Blechstösse und Fugenbilder mit Massabweichungen

Der Sachverständige für den Metallbau wurde beauftragt, ein Gutachten über Balkonanbauten mit Blechverkleidungen zu erstellen. Der Bauherr wollte klären, ob die Ausführung hinsichtlich Qualität und Masshaltigkeit mangelhaft ist.

An einem Wohnhaus wurden diverse Einzelbalkone an der Fassade angehängt. Nach der Fertigstellung störte sich der Bauherr an diversen visuellen Auffälligkeiten bei Fluchten, Abständen und Fugenbildern der Blechverkleidung.

Bild 2: Vertikale Stösse (Fugensbild) der äusseren Geländerbleche.

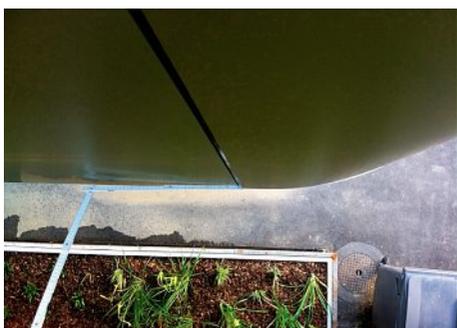
1. Vertikale Stösse der äusseren Geländerbleche (Bild 2)

Geplant war eine Fugenbreite von 4 mm. Die Ist-Fugenbreiten betragen 0 bis 18 mm. Für eine

Messdistanz von 1410 mm ist eine Grenzabweichung von ± 4 mm zulässig. Theoretisch sind Fugen mit einer Breite von 0 bis 8 mm zulässig.

Bild 3: Stösse und Fugensbild der Untersichtsbleche bei Eckradien.

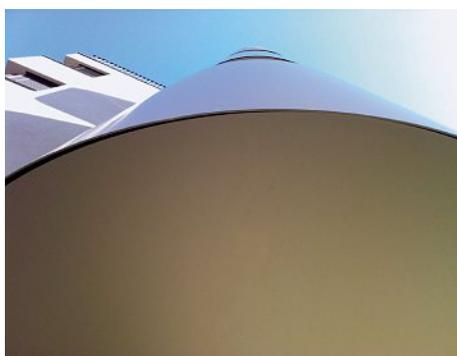
2. Stösse der Untersichtsverkleidungen (Bild 3)

Geplant war eine Fugenbreite von 7 mm. Die Ist-Fugenbreiten betragen 0 bis 15 mm. Für eine abgewinkelte Messdistanz von 2400 mm ist eine Grenzabweichung von ± 4 mm zulässig. Theoretisch sind Fugen mit einer Breite von 3 bis 11 mm zulässig.

Bild 5: Versatz der Befestigungsschrauben.

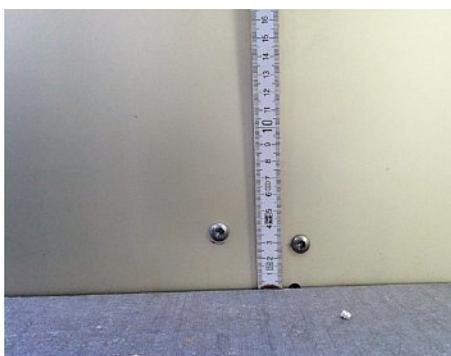
4. Sichtbare Verschraubungen weisen sichtbaren Versatz auf (Bild 5)

Der Schraubenversatz beträgt maximal 10 mm. Bei einem Schraubenabstand darf der Versatz eine Grenzabweichung von 4 mm nicht übersteigen.

Das Toleranzfeld ergibt sich aus den jeweiligen unteren und oberen Grenzabweichungen. Im vorliegenden Fall sind die unteren und oberen Grenzabweichungen identisch. Alle Masse die das Toleranzfeld übersteigen, sind aus technischer Sicht nicht korrekt ausgeführt und müssen nachgebessert oder eventuell Bauteile ersetzt werden. ■
